敦賀発電所2号機 審査への対応状況について

2020年8月24日
日本原子力発電(株)

ボーリング柱状図資料（例：H24-D1-1孔）

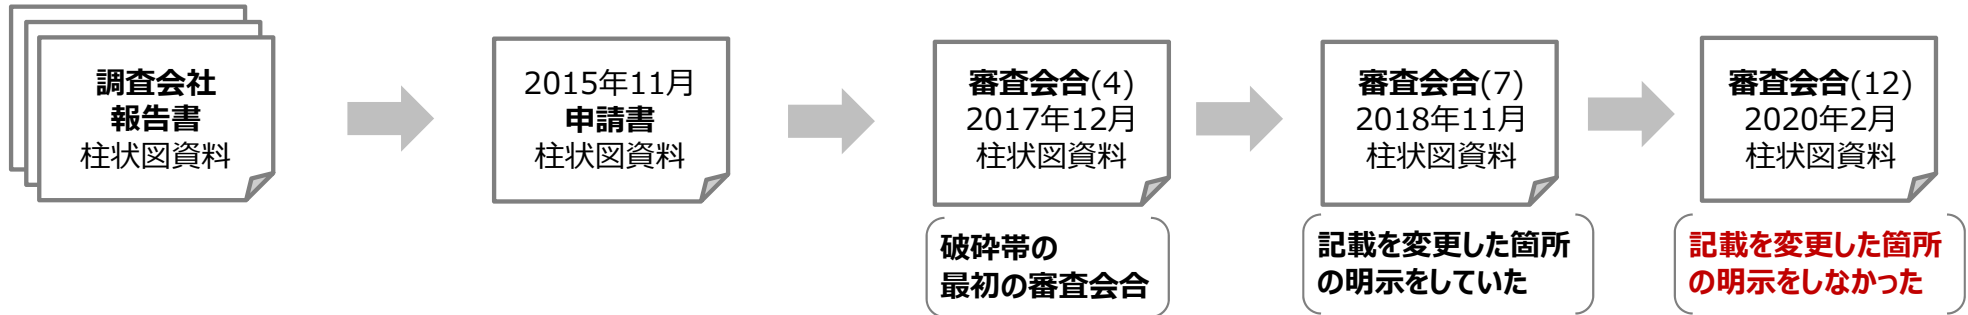
- ・説明もなく審査資料の柱状図資料の記載が変更されている。柱状図資料の肉眼観察の結果を変更・削除することは問題。柱状図資料はボーリングコアの肉眼観察の結果を記録しておくもの。
- ・他にもこのようなデータの取扱いがないか点検すること。
- ・この資料のままでは審査を進めることができない。

- ・指摘を受けたようなデータの取扱いは他にはなかった。
- ・原因は、ボーリング柱状図は肉眼観察結果を記載するものであり、別の方法で得られた観察結果によって肉眼観察の結果を変更してはいけないという基本的な理解が、敦賀サイト固有の対応に注力する中で希薄になっていた。
- ・ボーリング柱状図は肉眼観察の結果の記録に修正し、変更はしない。
- ・審査資料の変更箇所を必ず明示し、資料改訂リスト等の提示により、変更理由を明確にする。

震源が近い浦底断層の地震動評価の見直しを説明中 (審査会合(8)、審査会合(11))

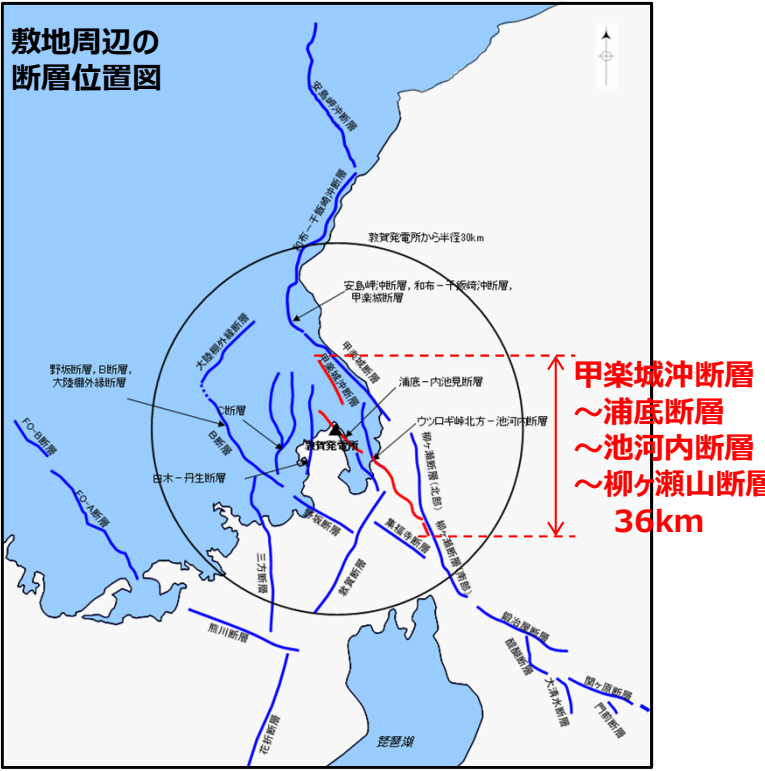
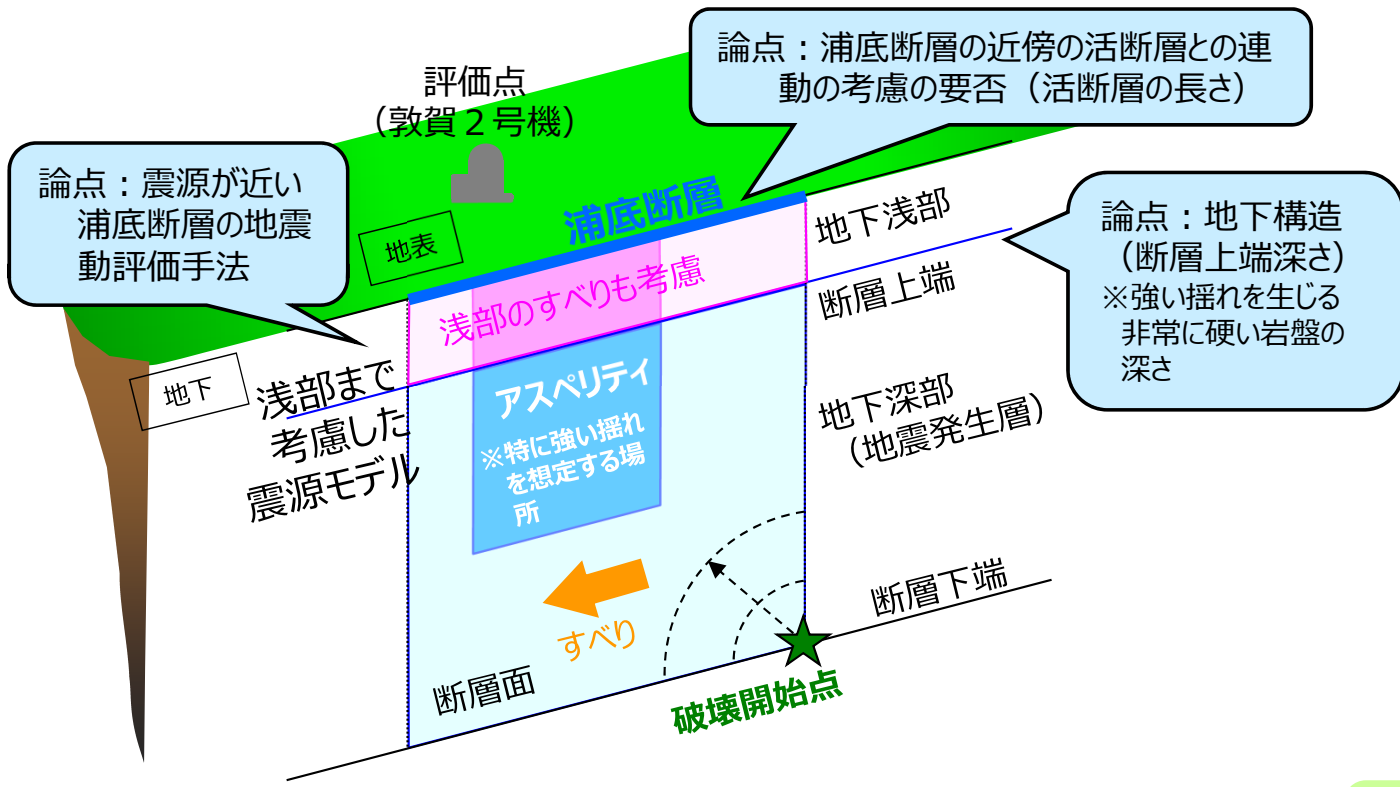
- 浦底断層のように極めて近い場合は、慎重に判断していく。
- 更に余裕を加えた評価となるよう再検討をすること。

地震に関して得られている知見等を踏まえて対応を検討し、説明を進めていく。
